改善箇所説明図

燃料ポンプコントロールモジュール

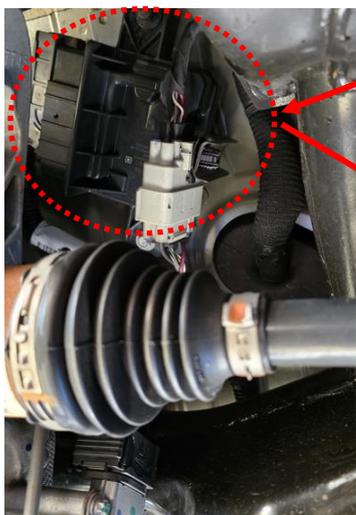
は、不具合箇所を示す

燃料ポンプコントロールモジュールにおいて、製造工程が不適切なため、適切に基板回路のコーティングがされていないものがある。そのため、コントロールモジュール内に湿気など水分が付着すると腐食が進行し、短絡が発生して、最悪の場合、エンジン停止して走行不能となるおそれがある。

全車両、燃料ポンプコントロールモジュールを良品に交換する。

運転席側 A ピラー(下側ドアヒンジの下)に赤色ペイントを塗布する。
